”DECARBONIZZAZIONE DEL SISTEMA PORTUALE SICILIANO – PORTO DI SIRACUSA”
CUP: G31B21004600001 – CIG: 95453120A7

PROGETTO ESECUTIVO

TITOLO		ELABORATO
Relazione Tecnica – Modifiche tecniche e varianti rispetto al PFTE		32016019 PEO GEN REL 03 R1

Rev.	Data	Descrizione	Redatto	Verificato	Approvato
0	Giu. 2025	Prima emissione	M. Visentin	A. Sebellin	N. Faggioni
1	Lug. 2025	Seconda emissione	M. Visentin	A. Sebellin	N. Faggioni

Figura 26: Disposizione dei pannelli FV a terra (stralcio dell'elaborato: 32016019PE0IESDIS06)

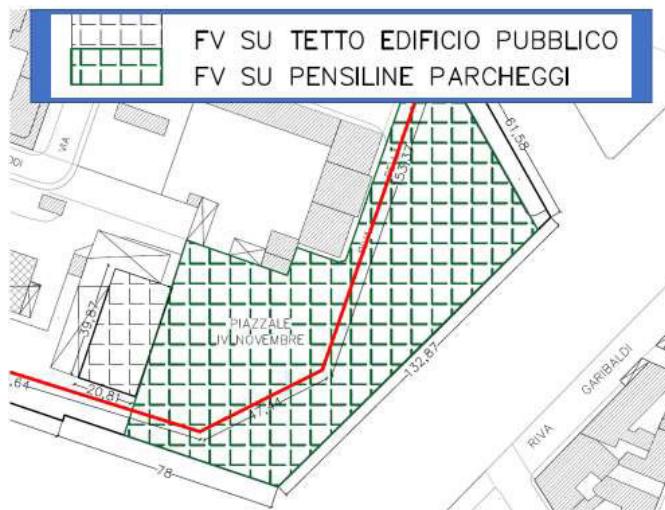
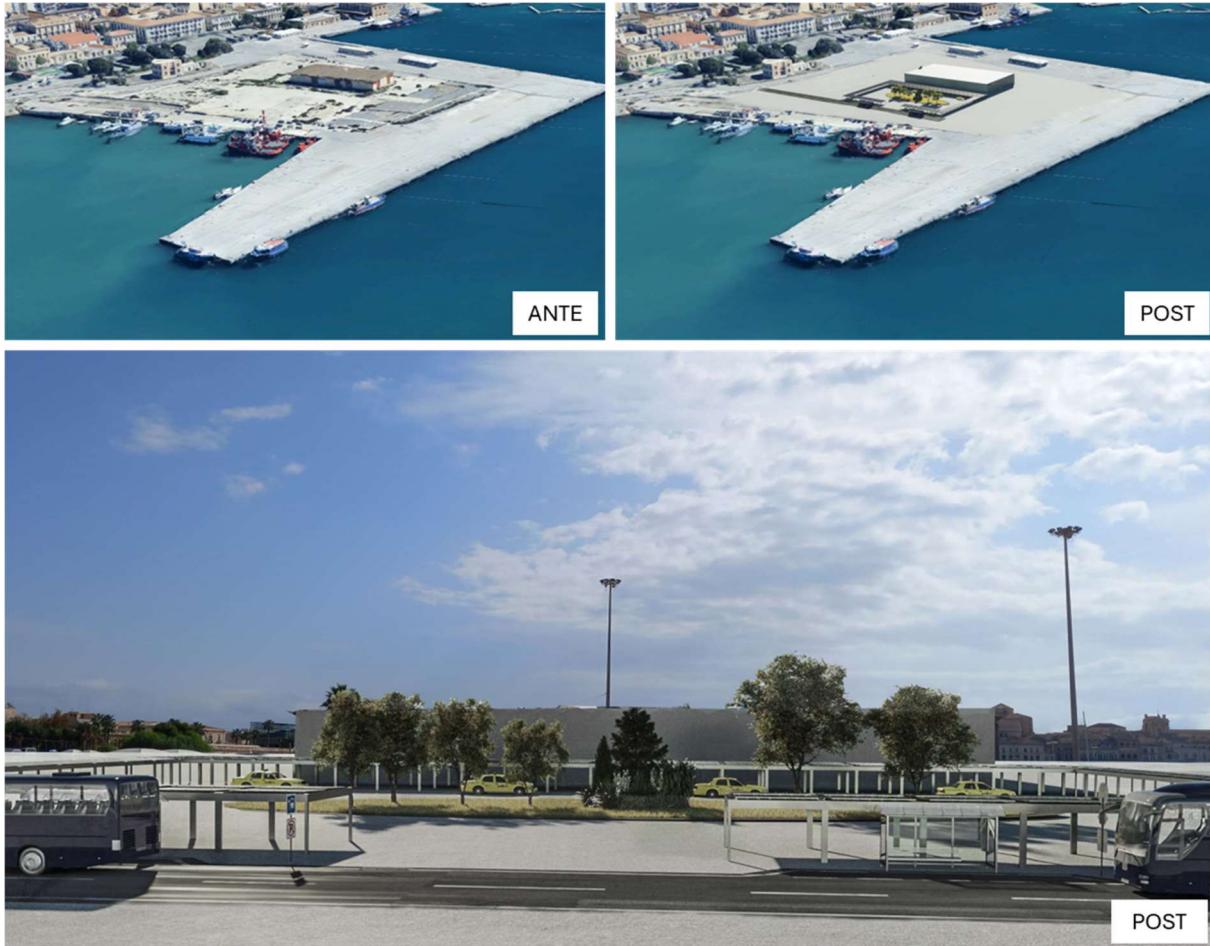
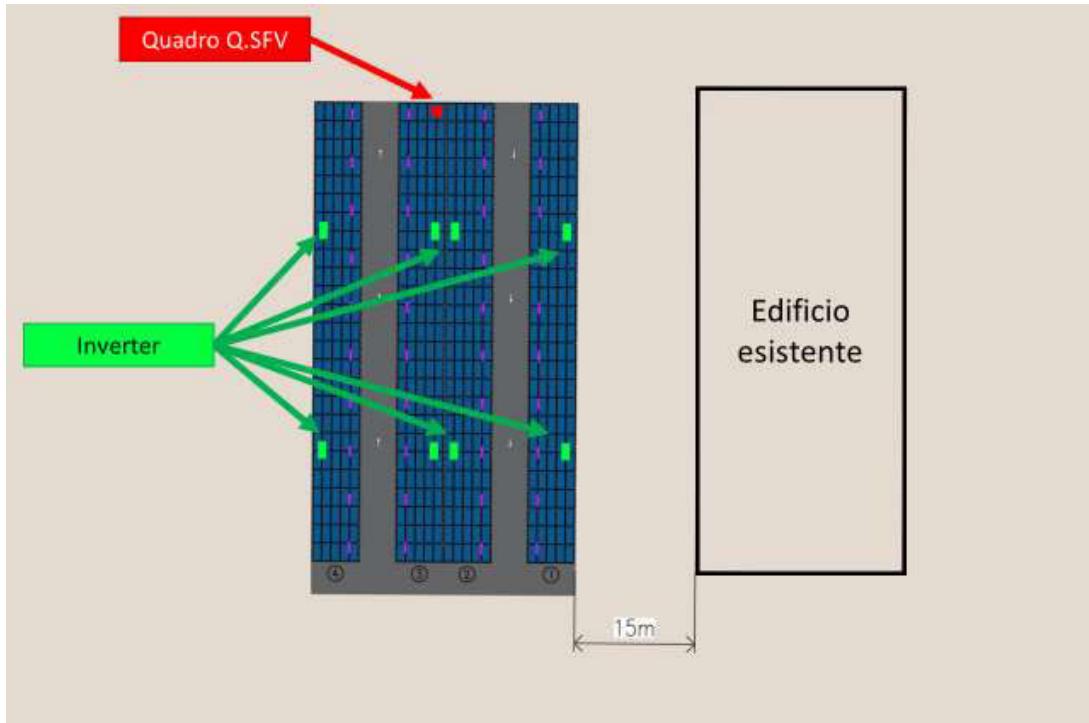
Il PFTE posto a base di gara prevedeva l'installazione di coperture fotovoltaiche sia nel parcheggio del Piazzale IV Novembre che sul tetto dell'edificio ospitante la Capitaneria di Porto per una potenza complessiva di circa 329 kWp.

In seguito ai pareri rilasciati dalla Soprintendenza per i Beni Culturali e Ambientali di Siracusa con Prot. n. 824 del 31/01/2025, richiamati alla lettera f) delle “Premesse” della presente relazione, si è proceduto al ridimensionamento delle pensiline e alla loro riallocazione.

Per effetto della riduzione del numero di pensiline e del ridimensionamento della cabina CEB si è registrata una conseguente diminuzione di potenza installata rispetto a quanto previsto nella precedente fase progettuale, come riportato in Tabella 6.

Figura 30: Rappresentazione isocolore della distribuzione del flusso luminoso a terra nella nuova configurazione

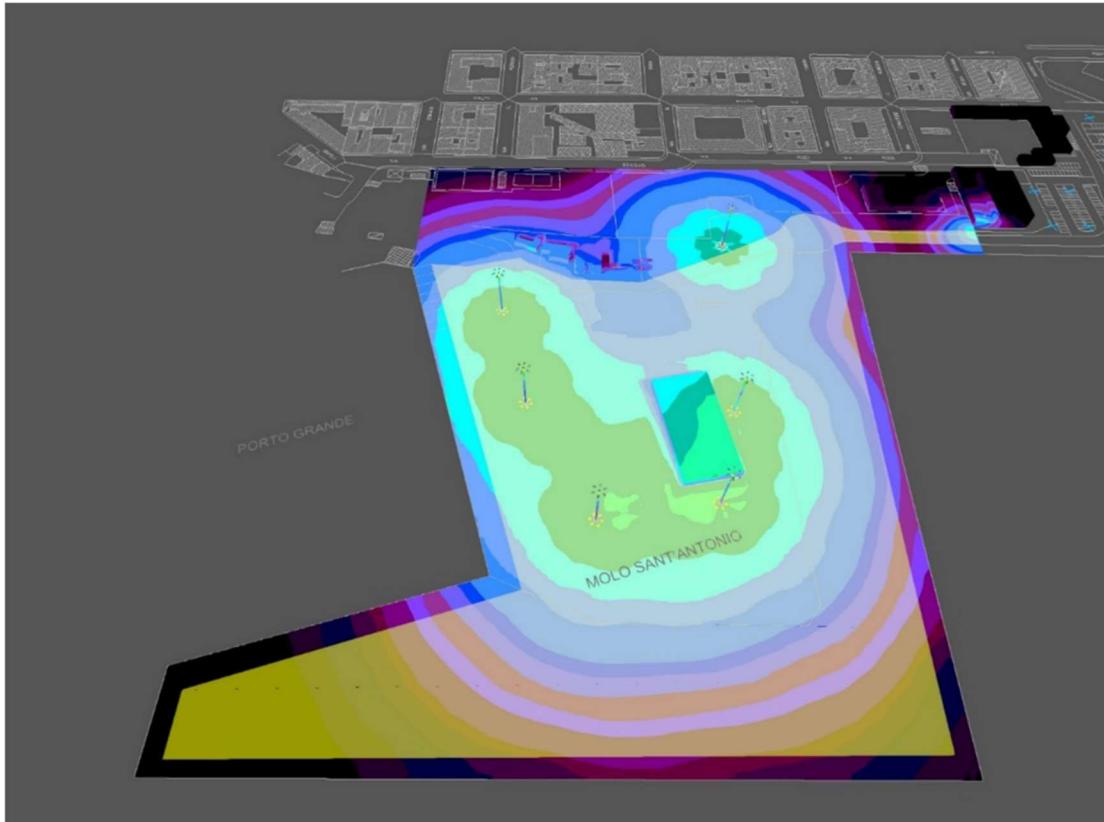
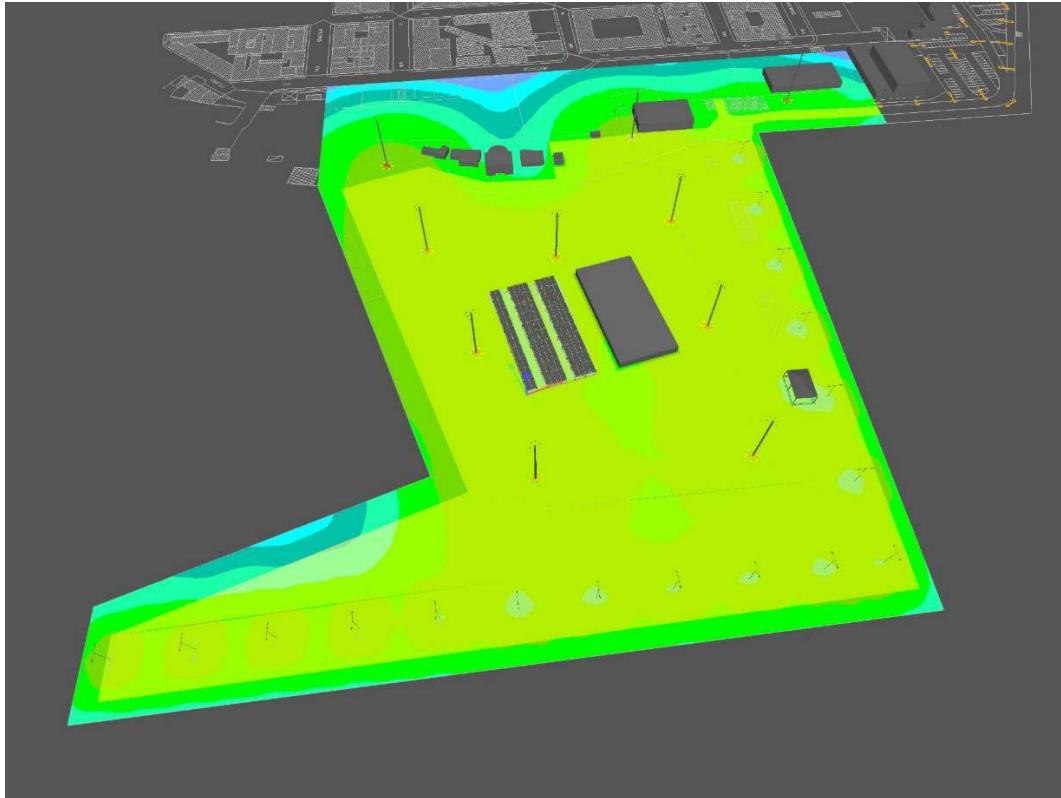
I progettisti della presente fase progettuale hanno quindi per prima cosa eseguito un calcolo illuminotecnico per stabilire l'attuale stato di fatto, ipotizzando che ogni torre faro fosse alta 30 metri e dotata di corpi illuminanti perfettamente funzionanti e altamente performanti. I risultati di tale analisi sono riportati in Figura 29.

Data l'impossibilità di garantire il corretto illuminamento delle aree mediante le torri faro esistenti si è proceduto ad uno studio di dettaglio per individuare la soluzione ottimale da perseguire.

Come meglio descritto nel documento 32016019PE0IESREL03, facente parte integrante del presente progetto esecutivo, le aree di banchina interessate dal transito dei passeggeri in imbarco o sbarco dalle navi crociere, che da normativa rappresentano la condizione più gravosa in termini di illuminamento medio ed uniformità richiesti, raggiungeranno le prestazioni previste da regolamento vigente grazie alla disposizione di n. 17 lampioni e di n.10 nuove torri faro, così come riportato nella planimetria di progetto (elaborato 32016019PE0GENDIS03).

I risultati attesi da tale sistema sono riportati in Figura 30.
